Extrait du compte-rendu du 12 juin 2018

Adaptation de projet :

Place du PRIEURE

Périmètre d'opération

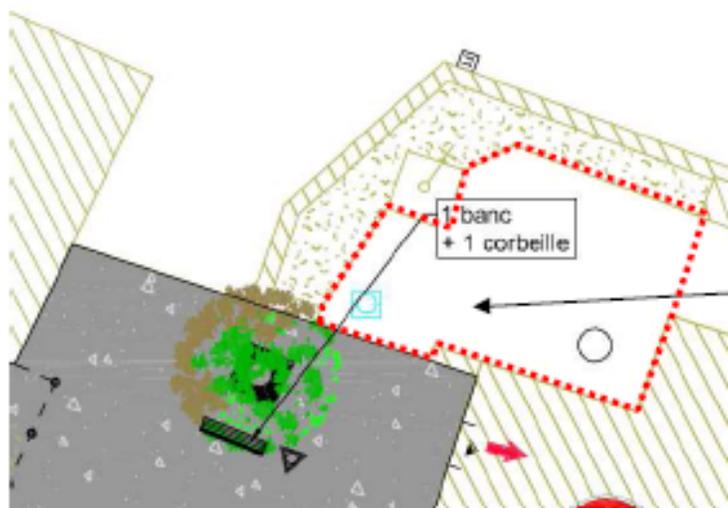
La commune souhaite réaliser un parking derrière la poste le plan masse des travaux est joint au présent compte rendu. Devis à établir par l'entreprise PIGEON. Ce devis sera validé par la commune avant réalisation des travaux. **TRAVAUX EN COURS (empierrement réalisé, pose des bordures et caniveau à partir du 13/06).**

RAPPEL : étant donné la nature du matériau présent sous la Place du Prieuré (matériau argileux sensible à l'eau, un géotextile sera obligatoirement mis en œuvre comme prévu au marché).

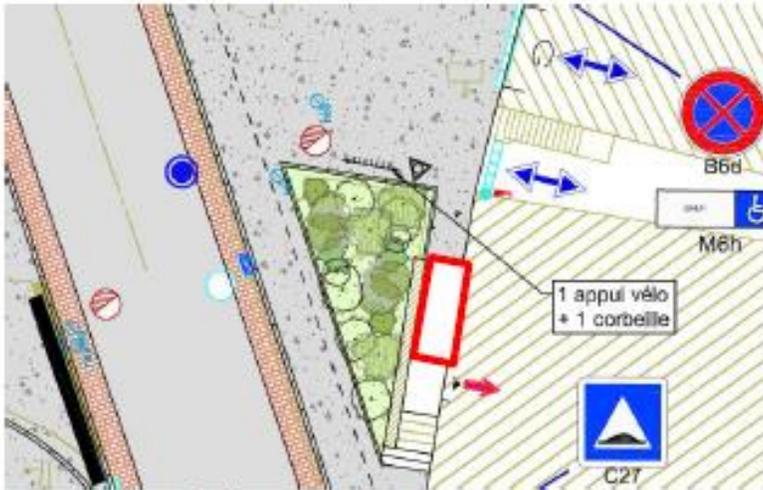
Le béton désactivé sera prolongé jusqu'au toilettes publics. Le maçon de la commune interviendra avant pour la réalisation de la dalle béton

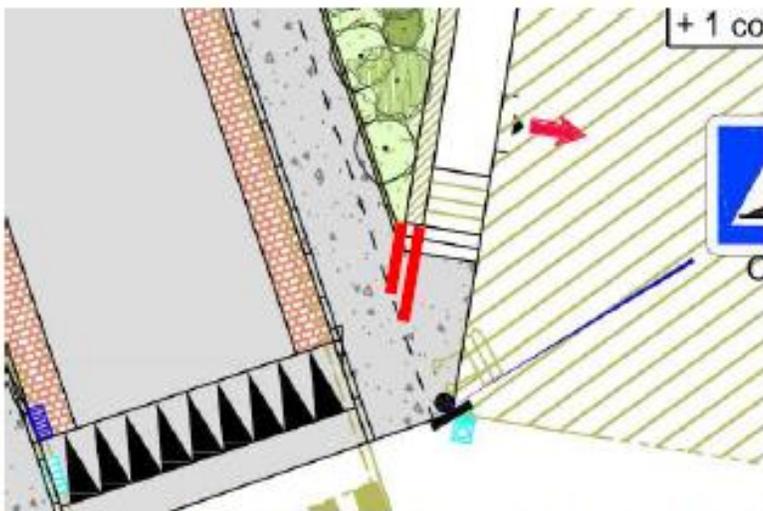
La commune souhaite que l'entreprise PIGEON réalise la rampe d'accès aux toilettes publics du fait de l'indisponibilité du maçon.

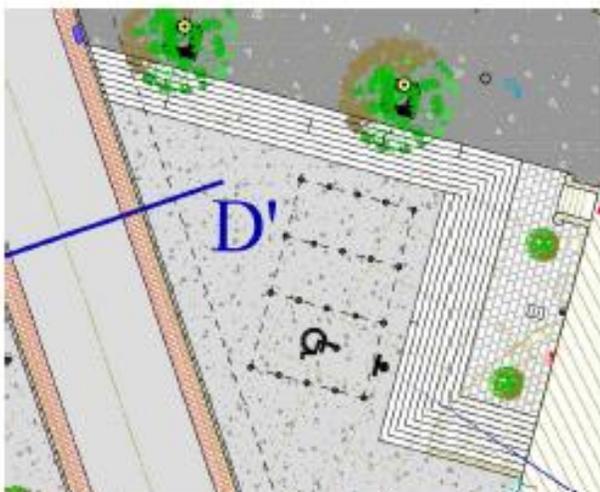
La rampe d'accès à la mairie sera revue (dépose/repose des dalles) pour coller en nivellement à l'accès situé entre les deux bâtiments de la mairie.

Les marches seront pivotés de 90° (longitudinale à la RD) afin de ne pas toucher aux rocher affleurant car dépendant de la façade de la mairie.

Les marches seront posées de niveau. Le fruit entre la bordure longeant la RD (pente longitudinale à env. 3.50%) et les marches (posées de niveau) sera réparti équitablement entre l'avant et l'arrière de la bordure (5mmde part et d'autre). L'embranchement aura une vue de 0 côté RD et une vue de 16cm au 1^{er} angle. La pente sera constante entre ces deux points.

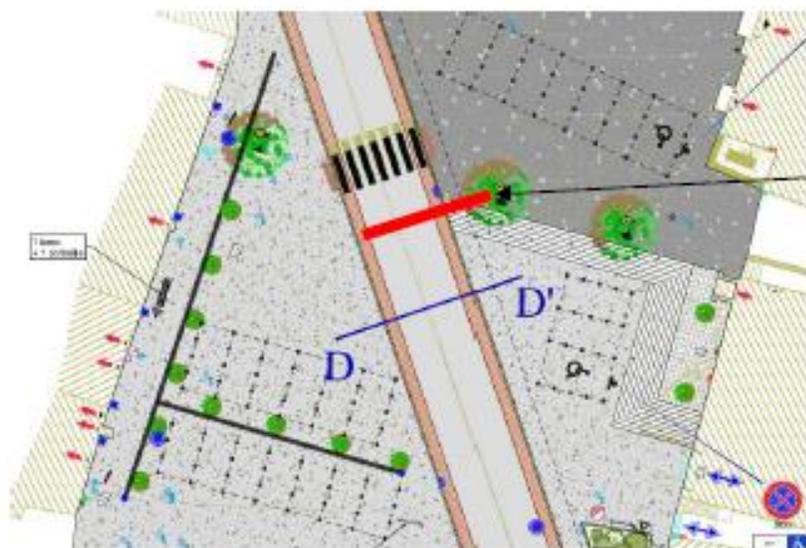
La commune souhaite réaliser une « goutte » passe câble utile lors des manifestations culturelles de la commune, en traversée de la RD. Les contraintes de couverture de ce réseau impliquent la réalisation d'une conduite Ø200 et de deux chambres type LIC de part et d'autre de la voie. POSITION A VALIDER PAR LA COMMUNE

La traversée sera positionnée à 1mètre du passage piéton

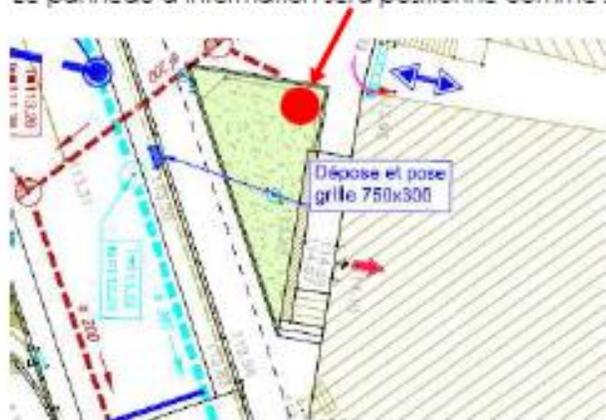
Le panneau d'information sera positionné comme sur l'extrait ci-dessous.

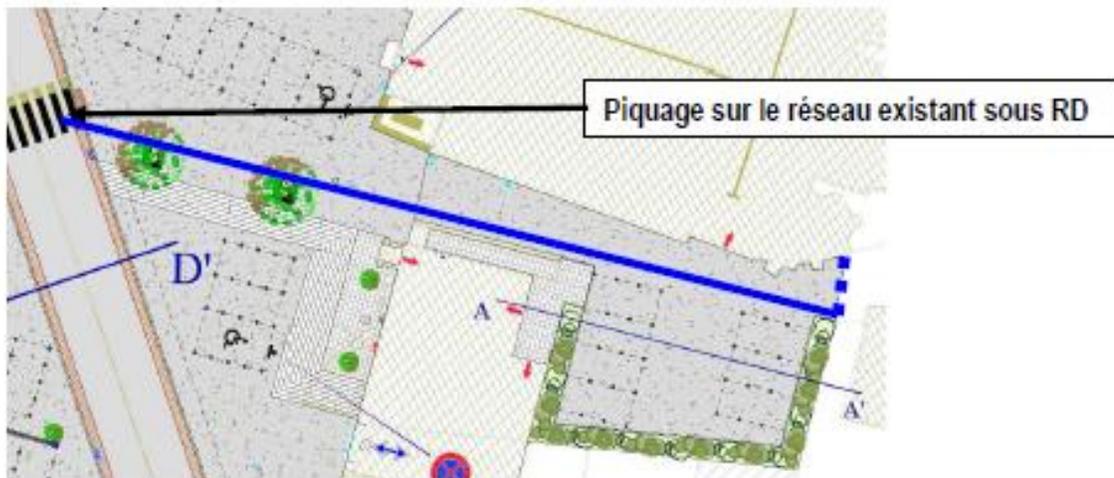
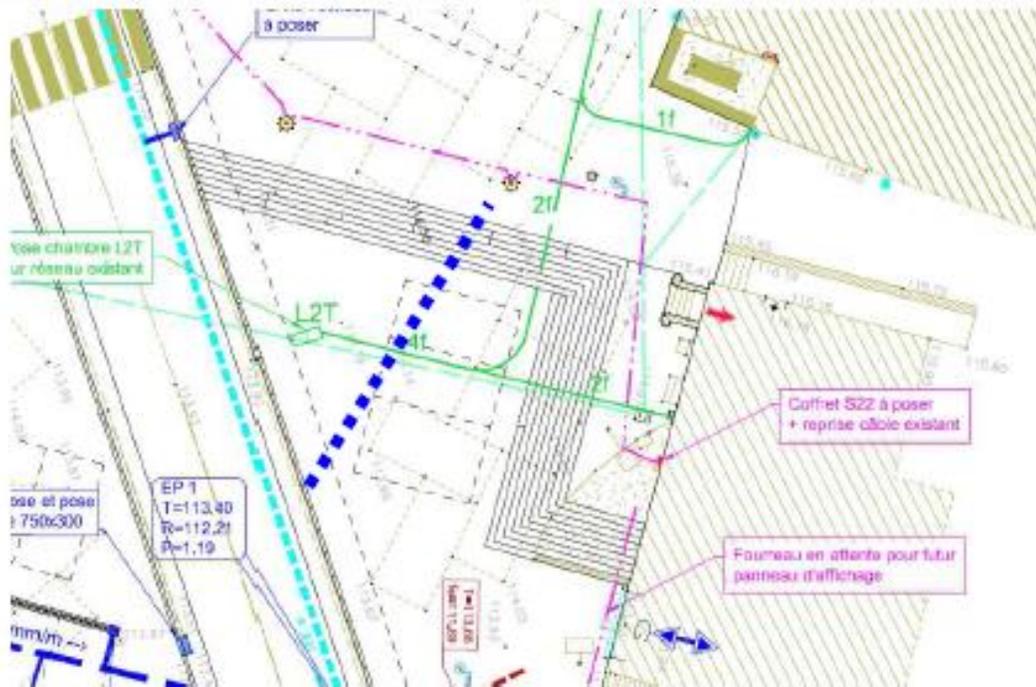
Le réseau de la gouttière existante sera repris. La grille 750x300 approfondie. Le cariveau à grille du seuil de garage sera remplacé et raccordé sur la gouttière.

Un réseau EP existant a été découvert et repris car en très mauvais état.

Le ruissellement EP du parking sera gérée par la mise en œuvre d'un caniveau à grille Ø200 raccordé à une antenne en PVC Ø250 depuis le réseau existant sous la RD. Cette prestation sera intégrée dans le devis du parking à établir par PIGEON. La commune donnera son accord avant réalisation de cette prestation.
